抽查意见通知书

邢临高速公路（G2516）2018 年路面病害 处治工程

抽 查 意 见 回 复

邢临高速公路（G2516）2018 年路面病害处治工程 抽查意见回复单

图一

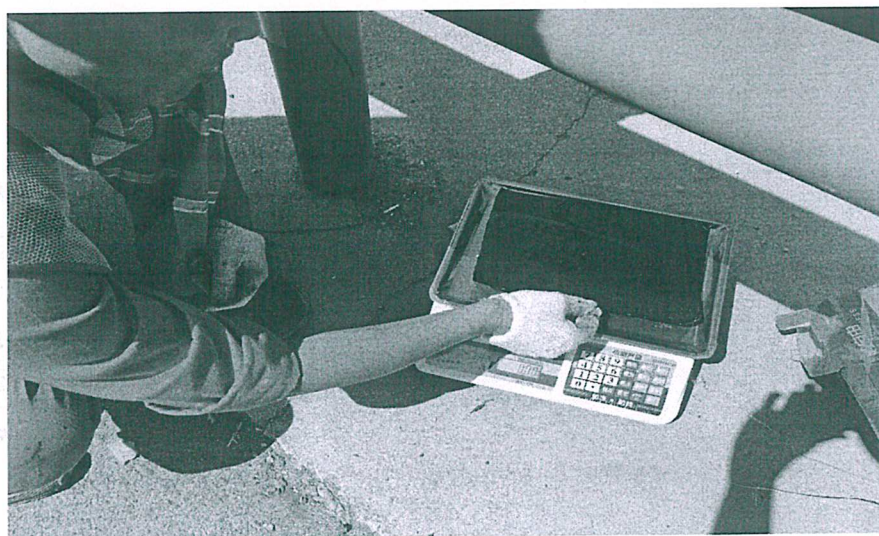
1、存在问题：加强原材料的质量源头控制

整改结果：我项目部在原材料进场之前按批次取样进行试验合格后方可进场。原材料进站后在监理工程师的见证下再次取样进行试验，每项试验参数合格后方可使用，在试验结果出来之前不得用于生产沥青混合料。（见图一）

预防措施：严格执行取样试验检测程序，未经检测或检测不合格的原材料不得用于生产沥青混合料

图四

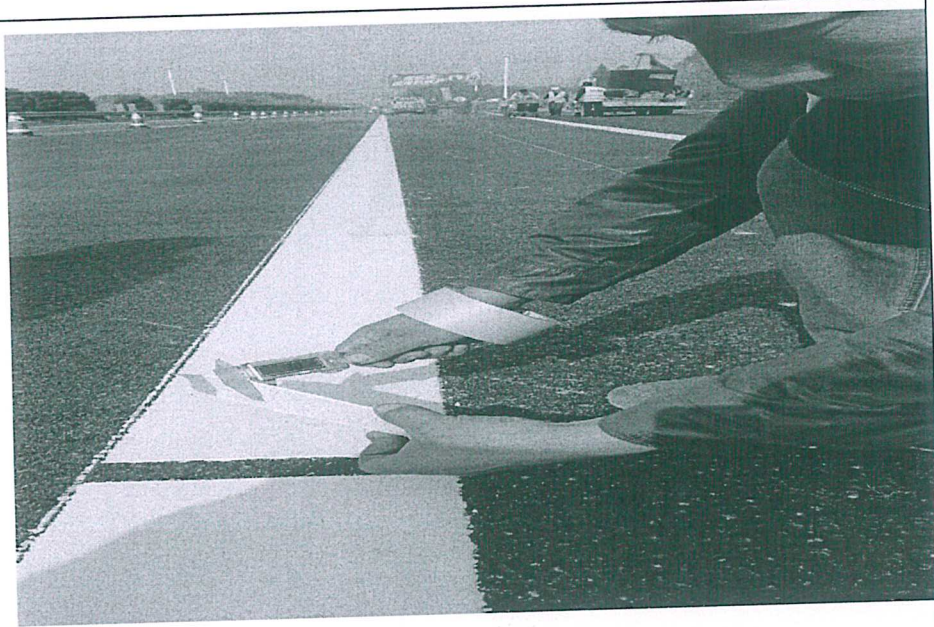
4、存在问题：现场抽测标线的厚度、逆反射系数数据不均匀，应加强标线的施工工艺控制。

整改结果：通过降低标线施工推车的速度，标线的厚度得到有效控制，标线涂敷同时均匀、全面地撒布玻璃珠，并根据涂料温度严格控制撒布时间。标线在施工后，对其进行保护，防止污染和破坏，直到标线充分干燥。（见图四、图五）

预防措施：标线涂敷同时均匀、全面地撒布玻璃珠，并根据涂料温度严格控制撒布时间。标线在施工后，对其进行保护，防止污染和破坏，直到标线充分干燥
